Notification de sécurité produit URGENTE

Systèmes Philips Allura Xper R7.6- R8.1

Le fait de retarder l'installation du kit Lifetime Extension (LTE) sur les systèmes Allura Xper R7.6-R8.1 peut entraîner la rupture de l'écrou de fixation du moteur de l'hélice et de l'écrou de verrouillage du tube à rayons X.

Novembre 2024

Figure 1 : écrou de fixation du moteur de l'hélice de l'arceau

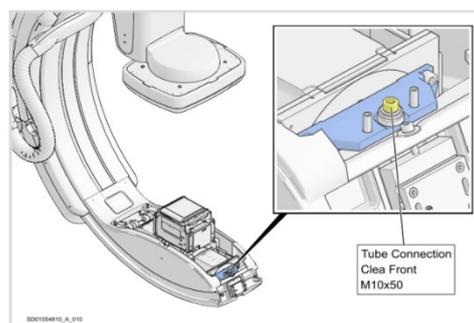
Philips a identifié des problèmes de sécurité potentiels en cas de retard d'installation du kit LTE sur les systèmes Allura R7.6-R8.1 dont la durée de vie dépasse 10 ans. Ce kit comprend un écrou de fixation du moteur de l'hélice (voir la Figure 1) et l'écrou de verrouillage du tube à rayons X (voir la Figure 2). Si l'un de ces écrous se casse, une partie du système ne fonctionnera pas comme prévu.

Si l'installation du kit LTE est retardée, il est possible que l'écrou de fixation du moteur de l'hélice et/ou l'écrou de verrouillage du tube à rayons X se cassent. Si cela se produit,

- la rupture de l'écrou de fixation du moteur de l'hélice peut provoquer des mouvements erratiques de l'arceau et potentiellement une entrée en collision avec des patients ou des intervenants (voir la Figure 3). Ces mouvements déséquilibrés peuvent également entraîner la détection à tort d'une collision par le système, bloquant ainsi les mouvements motorisés de l'arceau.
- La rupture de l'écrou de verrouillage du tube à rayons X peut provoquer une entrée en collision du tube avec le couvercle, provoquant ainsi un bruit inattendu et l'apparition d'une zone noire (maximum 25 %) sur l'image radiographique. Par conséquent, la zone d'intérêt sur l'image radiographique peut être masquée, entraînant la nécessité de réaliser une acquisition supplémentaire.

Philips contactera tous les clients concernés pour organiser la visite d'un responsable technique afin d'installer un kit Lifetime Extension (référence FCO72200598). À la date de cette Notification de sécurité produit urgente, Philips prévoit que la solution sera disponible d'ici le premier trimestre 2025.

Figure 2 : écrou de verrouillage du tube à rayons X

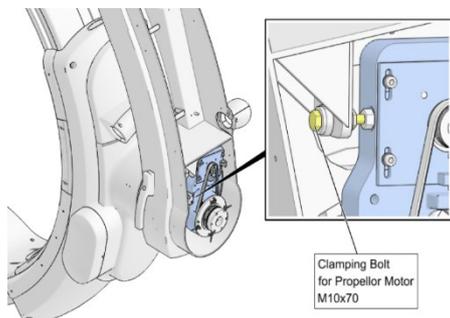
La rupture de l'écrou de verrouillage du tube à rayons X peut provoquer l'apparition d'une zone noire sur l'image radiographique, ce qui peut masquer la zone d'intérêt. Cela peut nécessiter de répéter la procédure d'imagerie (jusqu'à 1 ou 2 radiographies ou acquisitions 3D supplémentaires), ce qui entraîne une exposition supplémentaire aux rayonnements. Toutefois, cette exposition supplémentaire aux rayonnements ne devrait pas dépasser les seuils de réactions tissulaires fixés par la Commission internationale de protection radiologique (ICRP) concernant le risque de maladie ou de blessure.
